PROG CONNECTORS

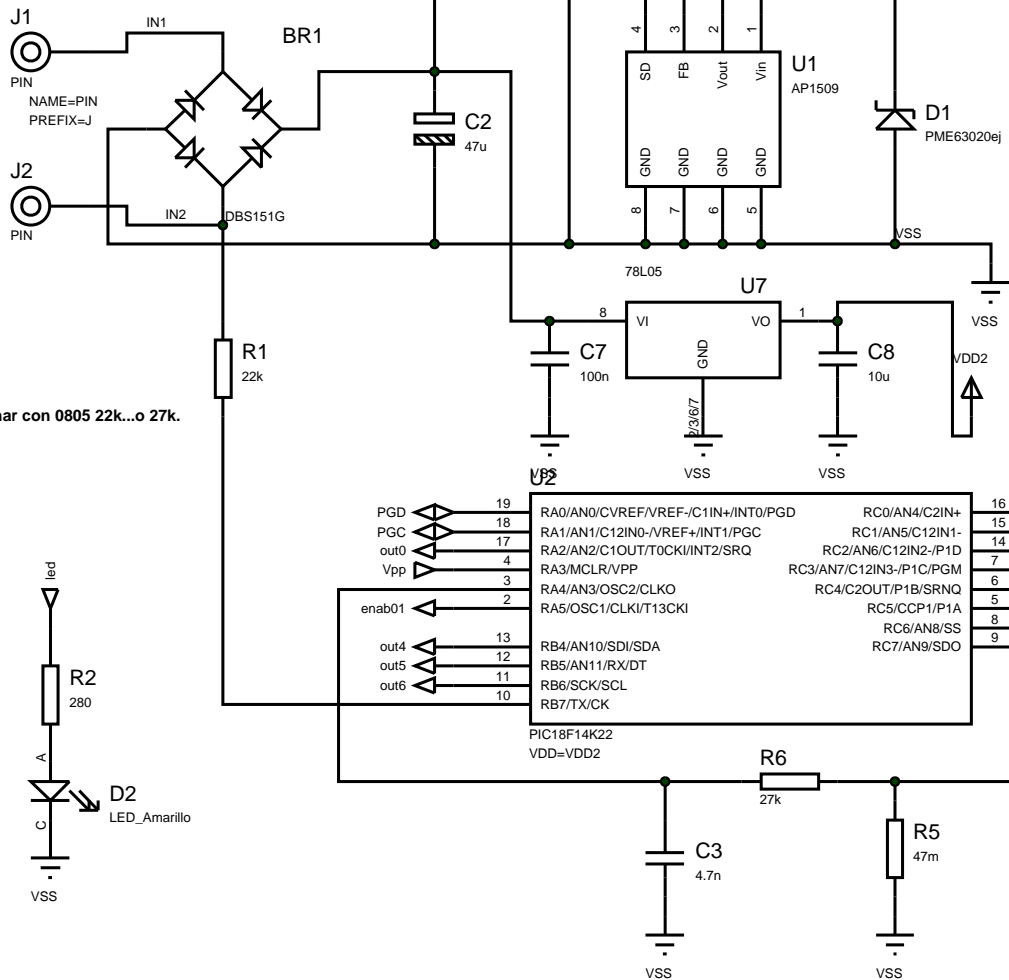
ía funcionar con 0805 22k...o 27k.

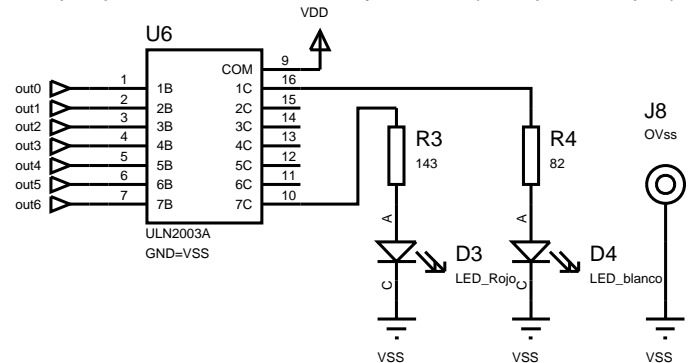
Pongo Vdd en lugar de Vcc para que la caída de tensión en los leds y r sea menor (menos potencia disipada)

No claro si habrá sitio para más cosas
